Ministero della Transizione Ecologica

Commissione Tecnica di Verifica dell'Impatto Ambientale – VIA e VAS

Parere n. 110 del 7 giugno 2021

Progetto:	<p>Procedura di valutazione d'impatto ambientale ai sensi dell'art. 23 del D.Lgs 152/2006 e ss.mm.ii.</p> <p>Progetto per un impianto eolico, denominato "SELVA PIANA", composto da n. 14 aereogeneratori della potenza unitaria di 6,0 MW per una potenza complessiva pari a 84 MWe delle relative infrastrutture di connessione localizzate nei Comuni di Volturino, Pietramontecorvino (FG), Lucera (FG) e San Severo (FG).</p> <p>ID_VIP: 5059</p>
Proponente:	<p>EDP Renewables Italia Holding s.r.l.</p>

Ubicazione Aerogeneratori rispetto agli Ambiti territoriali da PPTR

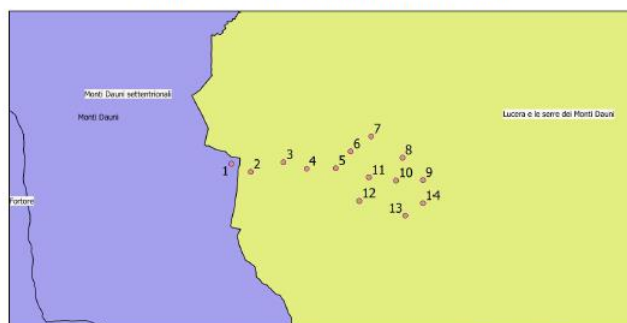
- in riferimento alle tutele e vincoli, l'impianto di progetto nella sua globalità, comprensivo delle relative opere civili ed elettriche accessorie con un buffer di 100 m, ricade all'interno di zone tutelate per legge e di peculiarità ambientale:

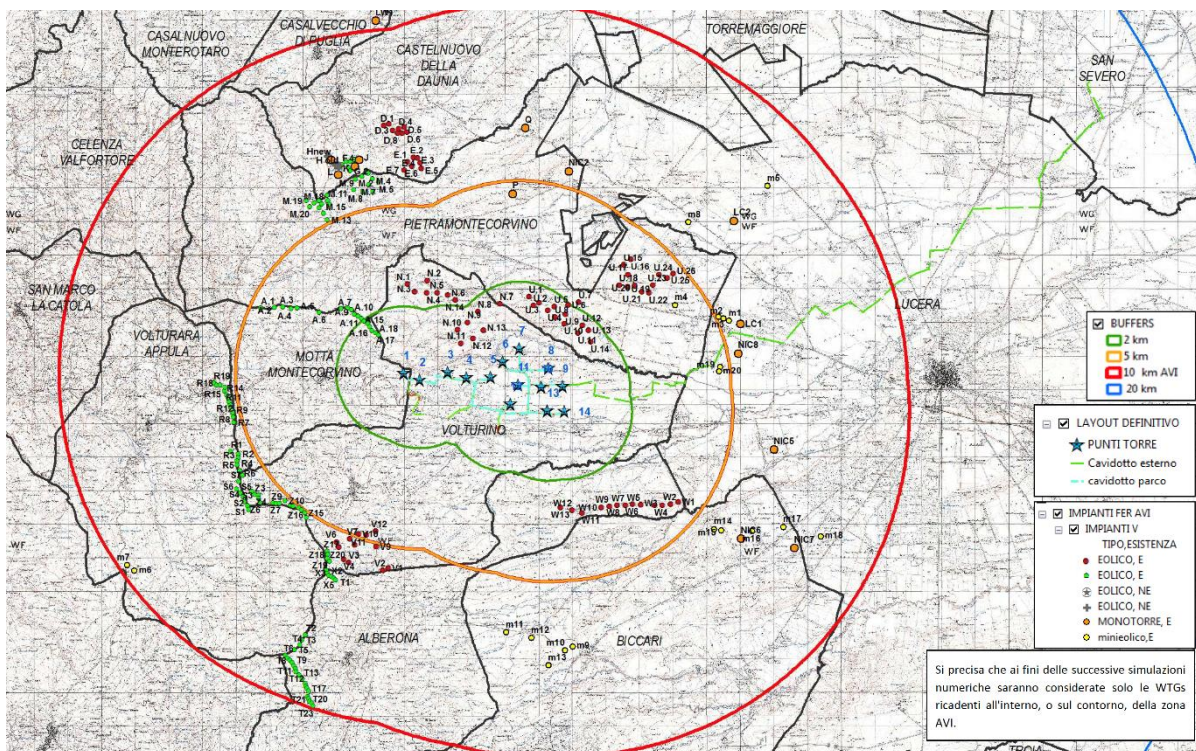
VALUTATA la localizzazione e caratteristiche dell'opera a seguito di sopralluogo da parte della Commissione VIA-VAS.

CONSIDERATI altresì gli esiti del sopralluogo svolto dalla Commissione nella quale il gruppo referente ha incontrato il Proponente e visionato l'ubicazione degli aerogeneratori nonché verificato la presenza di beni culturali e naturalistici presenti in loco.
